北電原 第177号

泊発電所の発電用原子炉設置変更許可申請書

(1号及び2号発電用原子炉施設の変更)

本文及び添付書類の一部補正について

第五一図(1) 基準地震動の応答スペクトル(水平方向)

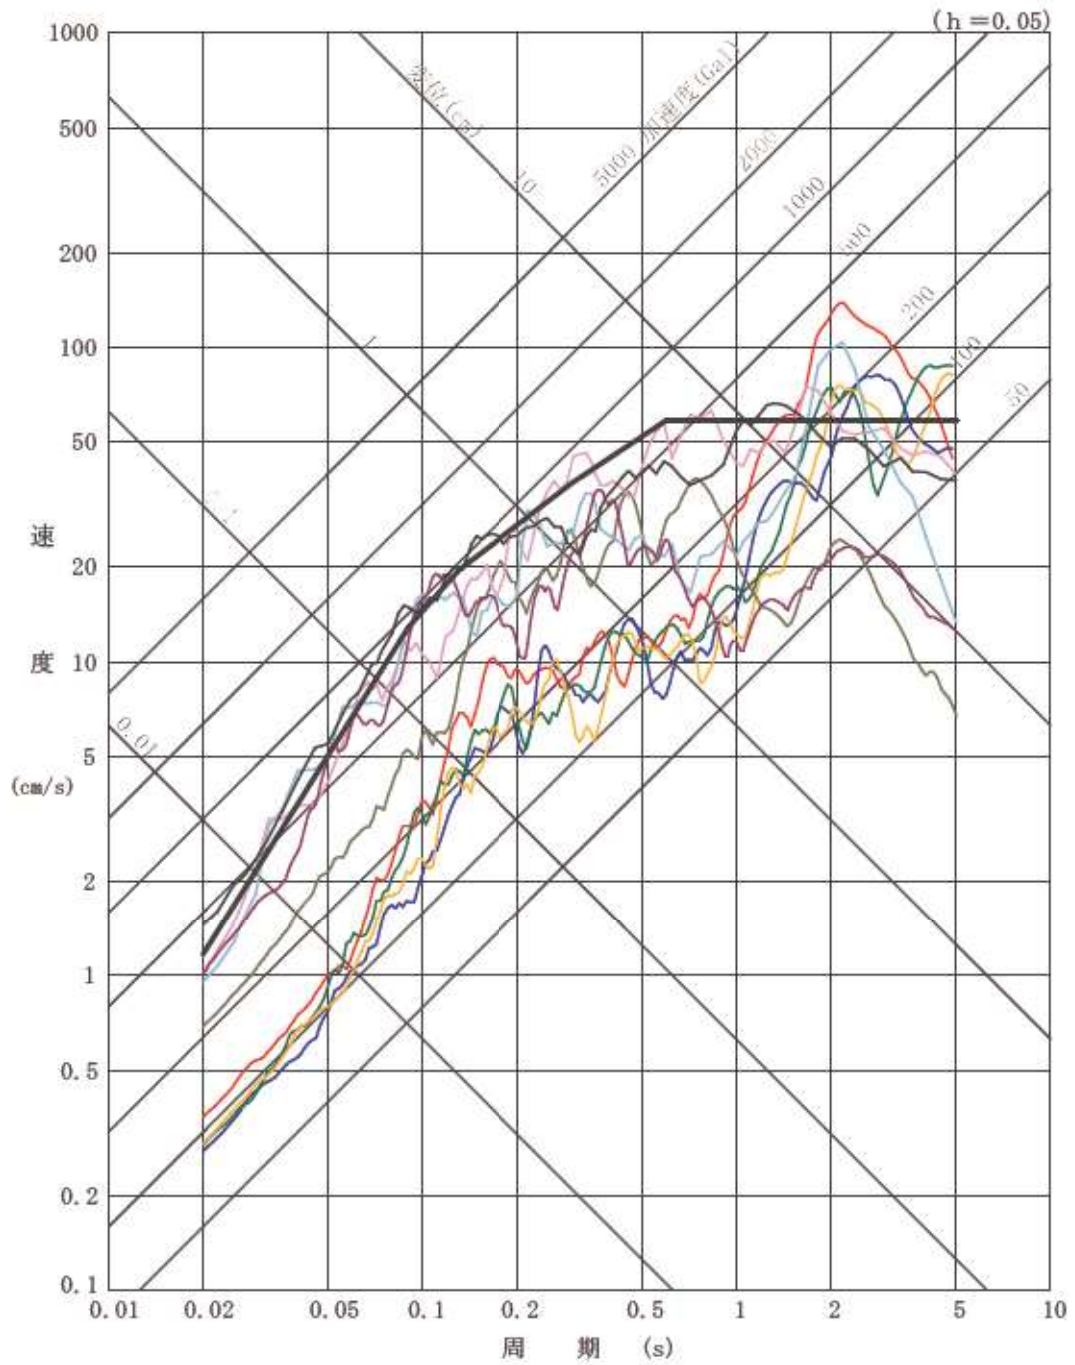
頁	行	補 正 前	補 正 後
-13- ～ -14-	下3 ～ 上7	<p>C. 基準地震動の策定位置及び応答スペクトル図並びに<u>模擬地震波の時刻歴波形</u>基準地震動は、最新の科学的・技術的知見を踏まえ、敷地及び敷地周辺の地質・地質構造、地盤構造並びに地震活動性等の地震学及び地震工学的見地から想定することが適切なものとして策定する。</p> <p>基準地震動の策定位置について、敷地に広く分布する神恵内層は、S波速度が700m/s以上であることから、この神恵内層（原子炉建屋基礎底面付近）を解放基盤表面として設定する。</p> <p>策定した基準地震動の応答スペクトル図を第五-1図に、<u>模擬地震波の時刻歴波形</u>を第五-2図に示す。</p>	<p>C. 基準地震動の策定位置及び応答スペクトル図並びに_____時刻歴波形基準地震動は、最新の科学的・技術的知見を踏まえ、敷地及び敷地周辺の地質・地質構造、地盤構造並びに地震活動性等の地震学及び地震工学的見地から想定することが適切なものとして策定する。</p> <p>基準地震動の策定位置について、敷地に広く分布する神恵内層は、S波速度が700m/s以上であることから、この神恵内層（原子炉建屋基礎底面付近）を解放基盤表面として設定する。</p> <p>策定した基準地震動の応答スペクトル図を第五-1図に、_____時刻歴波形を第五-2図に示す。</p>
-49- ～ -52-		(記載変更)	別紙-1に変更する。
